Windturbines gemeente Vught

Landschappelijke analyse

Conclusie MER review

Vogelvlucht vanaf Loonse
Drunense Duinen
Voorkeursalternatief Natuur

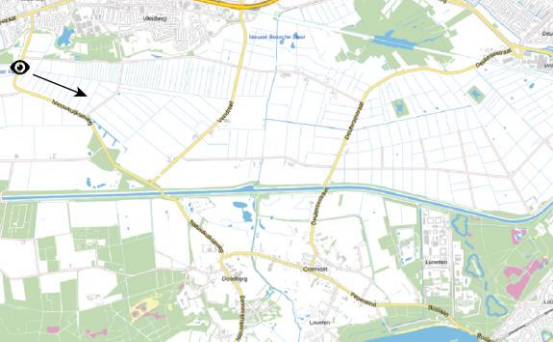
- De MER analyse voor wind in gemeente Vught is een aantal criteria te beperkt uitgewerkt
- Er mist een breder zichtbaarheids criterium zoals *zichtbaarheid en dominantie*.
- Te weinig een link gelegd met achtergrond document / afwegingskader landschap uit de RES
- **Over het algemeen een te positieve beoordeling op elk van de sub-criteria**
- **Totale beoordeling in MER is nu licht negatief tot negatief. In onze afweging zou dit negatief tot sterk negatief mogen zijn.**
